KONSULTACJE SPOŁECZNE W SPRAWIE PROPOZYCJI ZMIAN W RUCHU W REJONIE ULIC TRAUGUTTA I NARUTOWICZA

Przedmiotem konsultacji jest propozycja wprowadzenia zmian w organizacji ruchu kołowego oraz pieszego w rejonie skrzyżowania ulic Traugutta, Narutowicza i Moniuszki.

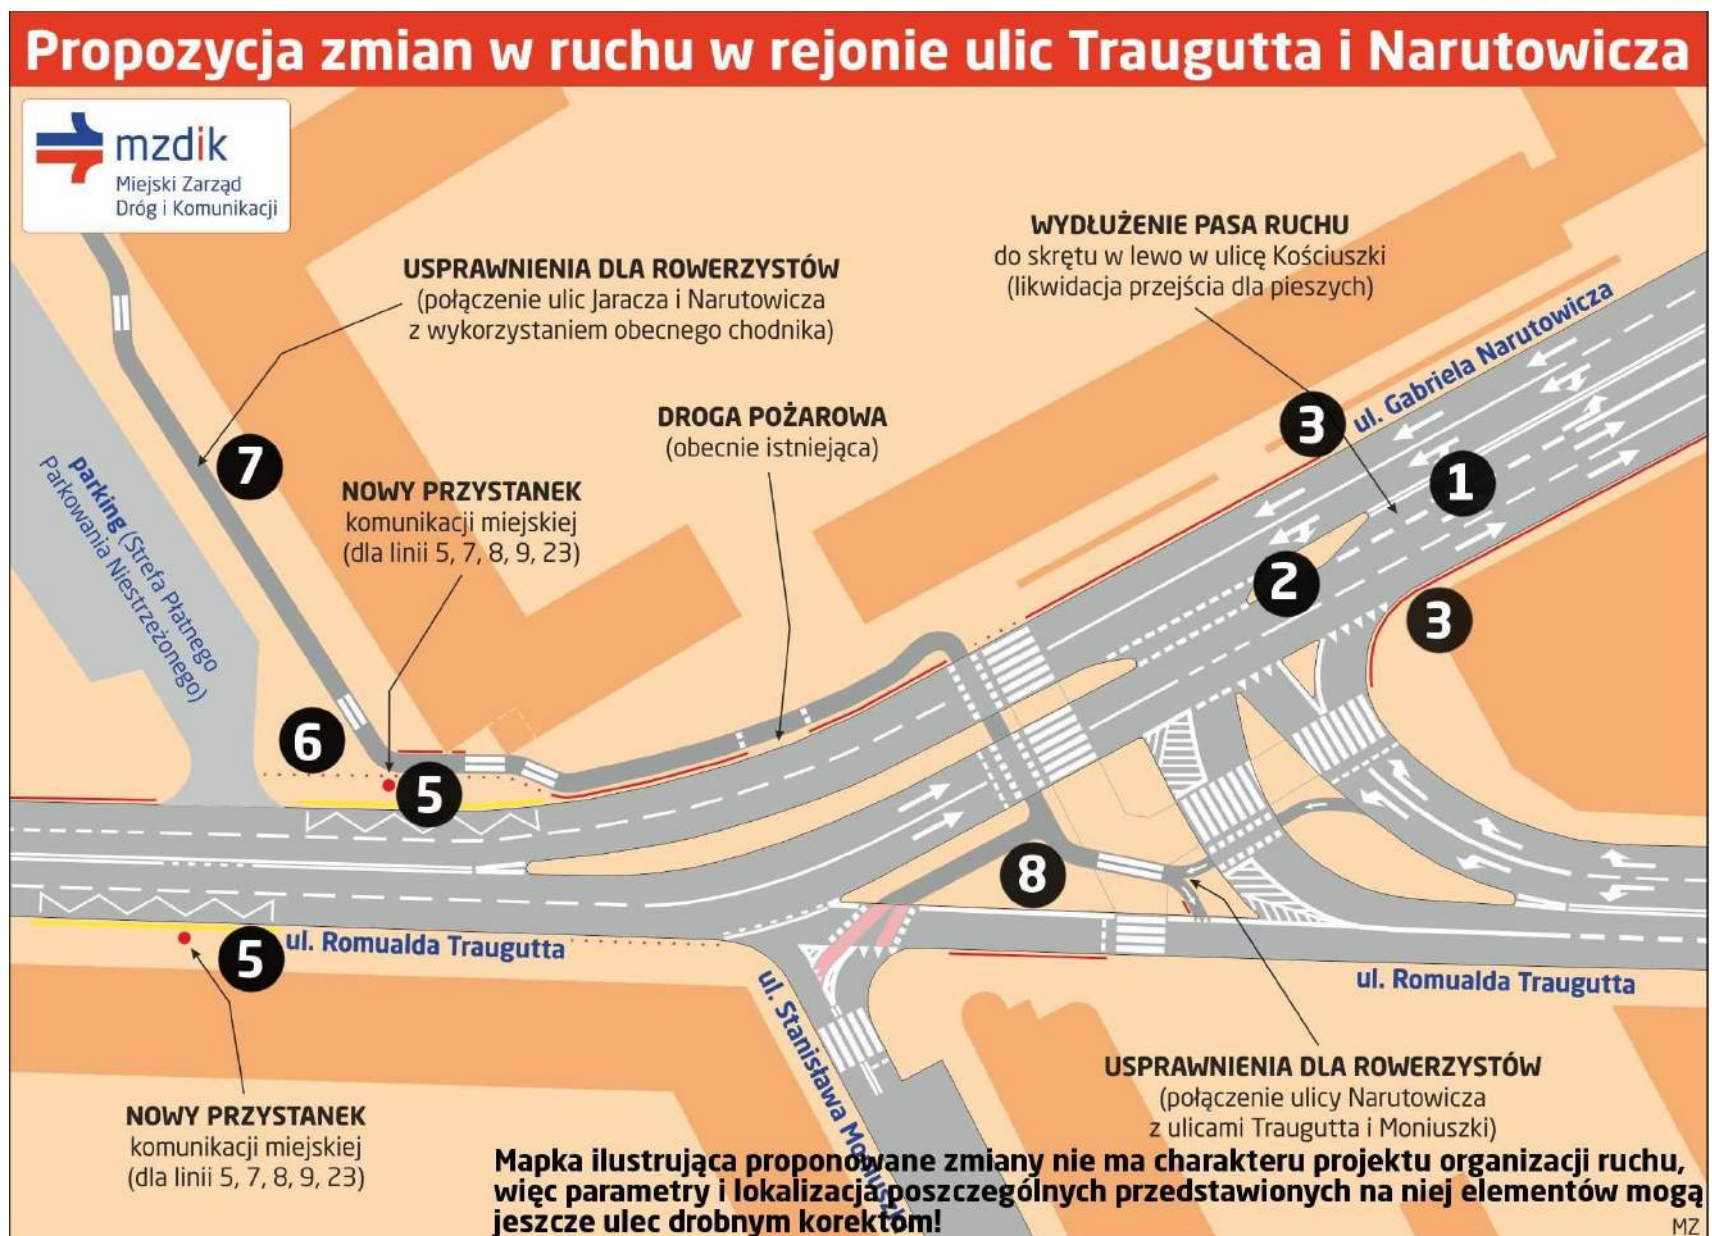
1. Rozwiązania dla ruchu rowerowego można zrealizować mniejszymi nakładami i z większymi korzyściami. Z uwagi na skomplikowanie układu proponowanych przez MZDiK przejazdów projekt należy uprościć wraz ze zmniejszeniem liczby punktów kolizji o co najmniej 1 dla każdej relacji. Unikniemy przez to zbędnych konfliktów z kierowcami i pieszymi oraz skrócimy czas pokonania skrzyżowania. Ponadto moja propozycja uwzględnia istotną kwestię jazdy rowerzystów w prawo z ul. Moniuszki w ul. Narutowicza, jak również włączenie się do ruchu rowerzystów, którzy chcą skręcić z ul. Traugutta w lewo na skrzyżowaniu z ul. Narutowicza. Wpisuje się również w główną trasę łączącą Ustronie z centrum zgodnie ze „Studium uwarunkowań i kierunków zagospodarowania przestrzennego gminy Radom”. Ponadto jest zgodne z pierwotnymi planami przebudowy skrzyżowania Narutowicza - Traugutta - Piłsudskiego – Kościuszki. Wnoszę również o wyznaczenie krótkiego pasa rowerowego, który umożliwi rowerzystom jadącym od strony MOSiRu i skręcającym w kierunku ul. Traugutta zmianę pasa na zewnętrzny na ul. Traugutta tuż za skrzyżowaniem.

2. Lokalizacja proponowanego przystanku w kierunku śródmieścia jest optymalna, jednak w kierunku dworca kolejowego powinna ulec korekcie. Wyznaczenie go przed wjazdem na parking BGŻ oraz w sąsiedztwie drogi dla rowerów komplikuje sytuację ruchową w tym rejonie dla wszystkich uczestników ruchu – pieszych, rowerzystów, samochodów i samych autobusów linii 5, zwłaszcza w godzinach szczytu komunikacyjnego. Jednocześnie z przyczyn dostępności nie mogą zatrzymać się na nim autobusy linii jadących od katedry w kierunku dworca kolejowego - 3, 10, 14 i 19. Dlatego proszę o przesunięcie przystanku tuż za skrzyżowanie Traugutta / Mickiewicza / Waryńskiego (w miejsce obecnych kilku miejsc parkingowych). Moja propozycja jest zgodna zarówno z zasadami dotyczącymi

lokowania przystanków za skrzyżowaniami jak i z zasadą odległości międzyprzystankowej w śródmieściach (przystanek Sienkiewicz/katedra oddalony jest o 400 metrów od ww. skrzyżowania). W zasadniczy sposób polepszy się również dostępność ulicy Waryńskiego, jak i zwiększy liczbę linii zatrzymujących się w tym rejonie, co również wpłynie na stworzenie nowych możliwości wyboru linii dla mieszkańców. Takie umiejscowienie przystanków jest zgodne z wieloletnimi postulatami społecznymi, jest również najbardziej optymalne pod kątem ruchowym i dostępności komunikacji.

3. Jako komplementarne z projektem poprawy sytuacji wszystkich uczestników ruchu postuluję wyznaczenie przejścia dla pieszych na kierunku Planty – Śródmieście w zamian za likwidowane przejście, co znacząco skróci drogę pieszym w kierunku śródmieścia z rejonu osi komunikacyjnej Plant i w przeciwieństwie do likwidowanego przejścia, stworzy znaczące ułatwienia dla mieszkańców. Na połączeniu chodnika biegnącego wzdłuż budynku Traugutta 31/33 z ul. Jaracza/Solskiego proponuję stworzenie łagodnej pochylni zamiast schodów na całej szerokości. Już dziś, większość pieszych korzysta z istniejącej pochylni zamiast schodów. Tym samym niepotrzebne będzie odgięcie drogi rowerowej na wysokości salonu PZU.

4. W ramach tego zadania zwracam uwagę na stan schodów i podjazdu dla wózków przy przejściu dla pieszych na skrzyżowaniu Narutowicza / Kościuszki. Wnoszę o likwidację w tym miejscu schodów na rzecz łagodnego spadku. Na przejściu wzdłuż ulicy Narutowicza proszę o obniżenie krawężników do wymaganej w Radomiu wysokości równej 0 cm. Z uwagi na charakter zabudowy śródmiejskiej proponuję zastosować czarne, stylizowane słupki zamiast ocynkowanych barierek, czy słupków biało-czerwonych.

W związku z powyższym wnioskuję o przyjęcie do prac projektowych wariantu przedstawionego na rysunku poniżej. Skrzyżowanie jest dużo czytelniejsze dla wszystkich użytkowników, zwiększa się też bezpieczeństwo, zwłaszcza niechronionych uczestników ruchu
